SUBRED INTEGRADA DE SERVICIOS DE SALUD SUR E.S. E	
	ACTA DE REUNIONES Y MESAS DE TRABAJO	CA-FT-02 V5

LUGAR: Hospital El Tunal – Área de obras: Centro de Salud y Reorganización Urgencias

TEMA: Recorrido de obras y seguimiento avance de obras – Veeduría Obras Tunal

Recorrido a la obra de Centro Salud Tunal

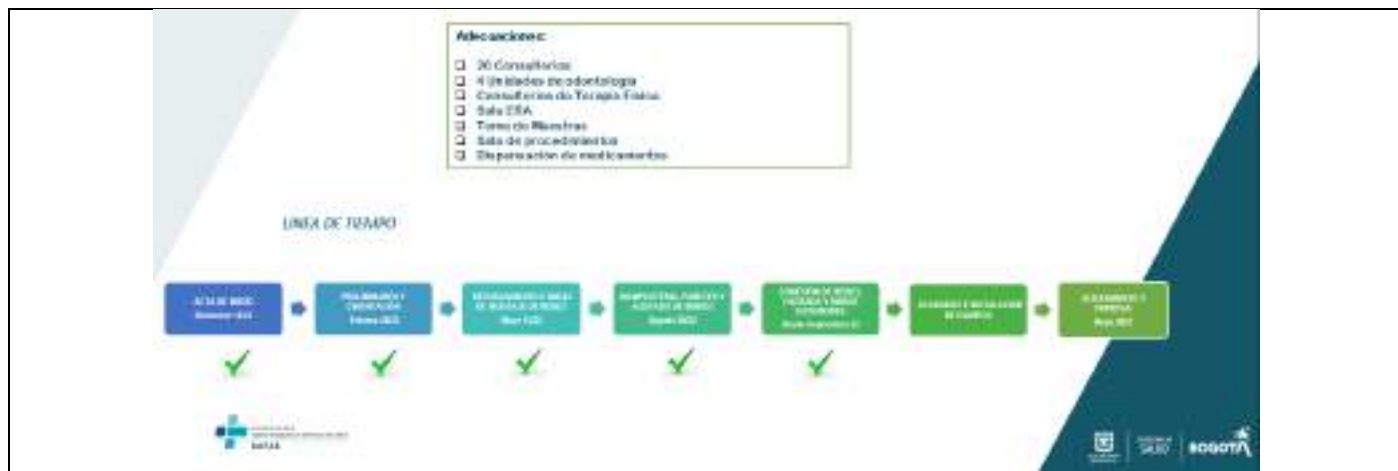
- Solicitan los veedores en próximo recorrido poder hacer verificación de avance en los pisos tercero y cuarto.
- Se hacen observaciones sobre la altura de techos en el primer piso, considerando algunos veedores que están muy bajos y podrían dañarse al ingreso de equipos nuevos. La interventora explica que la estructura antigua no permitía modificaciones de altura de los techos, sin embargo se está manejando un promedio de 2,20 m, lo cual está dentro de la norma técnica.

- Los veedores indican que es importante que las escaleras de emergencia queden protegidas, por seguridad de los bienes de la sede y también por posibles conductas de autoagresión de los ciudadanos.

- Se hacen observaciones los veedores frente a los colores que se le darán a las fachadas, indicando que no sea blanco, porque no tiene buen envejecimiento. La interventora indica que se tienen colores institucionales referidos por la secretaria distrital de salud, y la pintura tendrá que ser de calidad para

- Se realizan observaciones sobre la seguridad del cuarto piso, se pregunta por las condiciones para resistir temblores, se indica que el edificio cuenta con los estudios y diseños antisísmicos.

- Una veedora sugiere que se haga instalación de vidrios de seguridad en ventanillas, teniendo en cuenta la estatura de los usuarios, además de la gestión de instalación de altavoces, porque con el vidrio sin el sistema de sonido, sería muy difícil la comunicación de quienes estén en ventanillas y los usuarios.

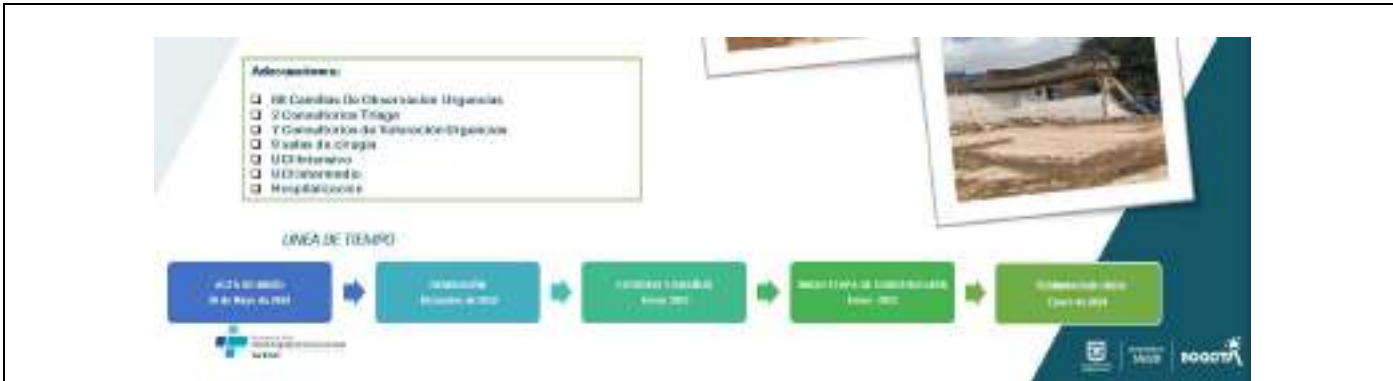
- Que se hizo con los arboles podados, indican que el material de poda de arboles fue recogido directamente según los procedimientos por secretaria de ambiente.
- Se solicita información sobre profundidad de la obra y riesgos por afectación de las aguas subterráneas. El ingeniero indica que ya se hicieron las simulaciones y calculos, estableciendo el plan de manejo para que no haya afectación o riesgo con la obra.
- Preguntan sobre cronograma de la obra, para confirmar si se estan cumpliendo los tiempos.

El ingeniero responde las inquietudes de los ciudadanos y se hace cierre de la actividad, con recorrido en el perímetro del área de la obra.
